SERVICE-INFO

Нов болт – обтяжна ролка 531 0342 30

LuK AS Артикулни номер: 531 0342 30

Снимка 1: 531 0342 30

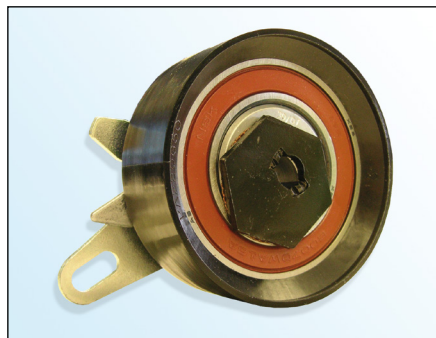
Като част от непрестанното развитие на нашите продукти и на качествения контрол, LuK AS доставя нов болт (Фигура 3) с обтяжна ролка **531 0342 30**.

- плосък болт с глава тип Torx (вдлъбната шестогранна глава)
- Глава на болт с $\varnothing 18,5 \text{ mm}$
- Клас на болт **10,9**
- Материал за блокиране на резби върху болта
- Подобрено самоблокиране

LuK AS препоръчва смяната на оригиналния болт (Фигура 2) с доставяния болт.

Въртящ момент на затягане: $20 \pm 1,5 \text{ Nm}$
